SITUACE DIO - PŘESUN AUTOBUSOVÉ ZASTÁVKY

Příloha č. 4 k č.j.: KRPT-108485-2/J-2023-070206

VYPRACOVAL:	
KONTROLOVAL:	
NÁZEV STAVBY:	II/486 HUKVA MOSTY
OBSAH:	S

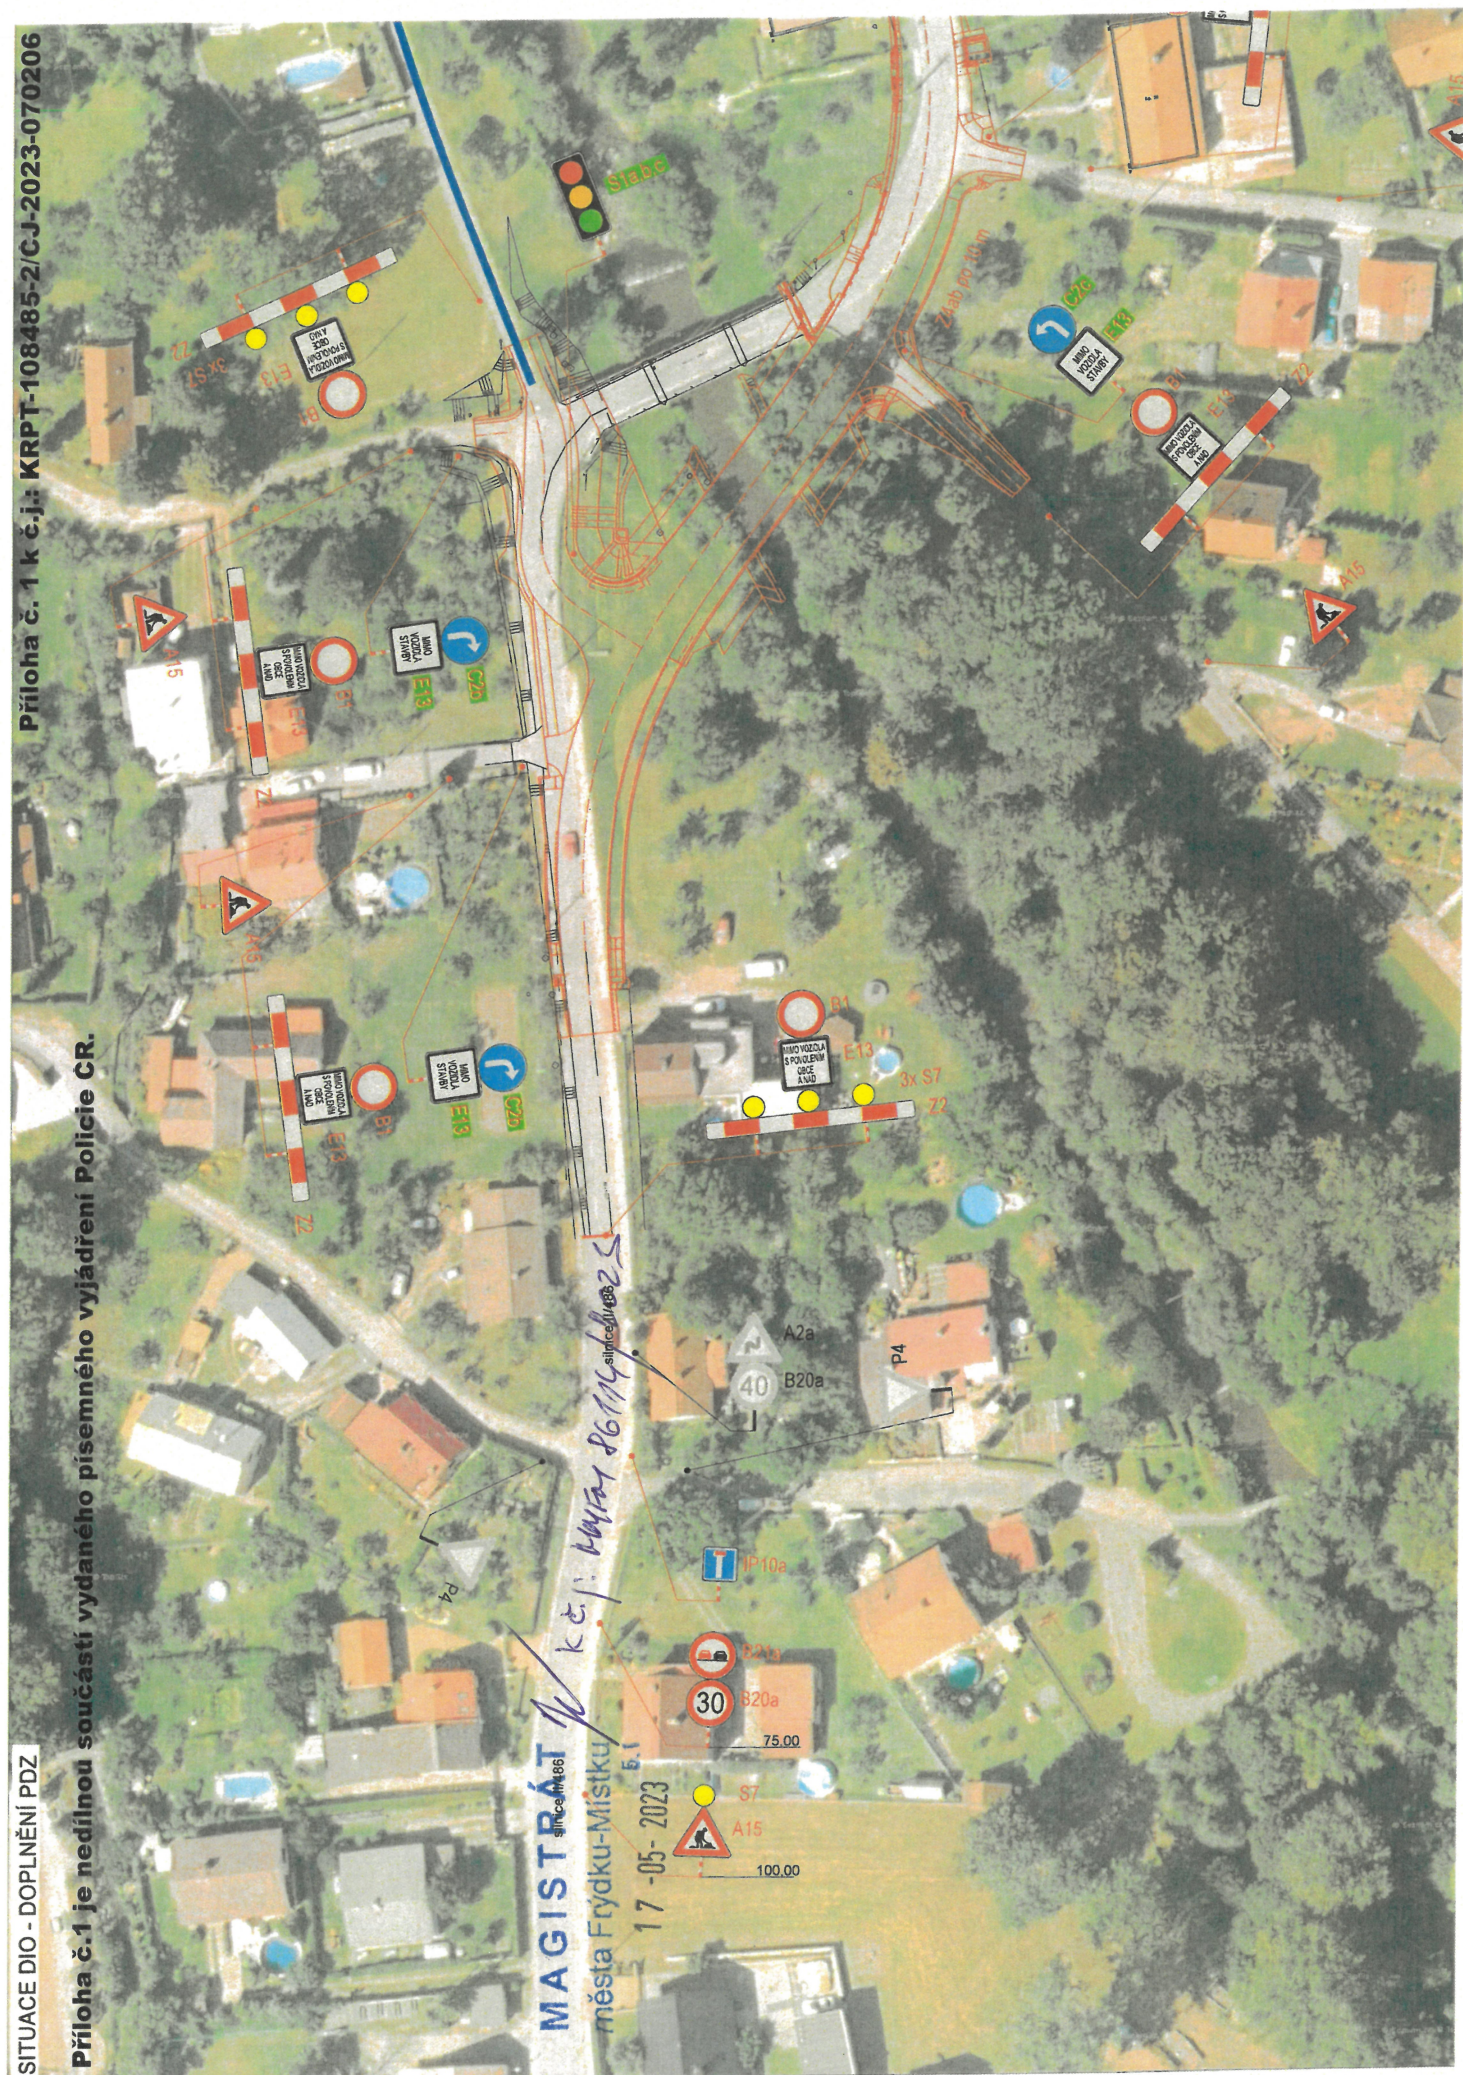
Asi postrádá smysl umísťovat DZ č. A10 a č. A15 za DZ č. B1 s d.ř. E 13.

SESTAVU DZ č. A 10 „SVETELNE SIGNALY“ A DZ č. A 15 „PRACE NA SILNICI“
DOPLNIT DODATKOVOU TABULKOU Z č. E 7b „SMĚROVÁ ŠÍPKA PRO ODBOČENÍ“,
A UMÍSTIT NA MÍSTNÍCH KOMUNIKACÍCH POZEMEK PARC.Č. 1598/1 A PARC. Č. 1644/55, K.Ú. RYCHALTICE.
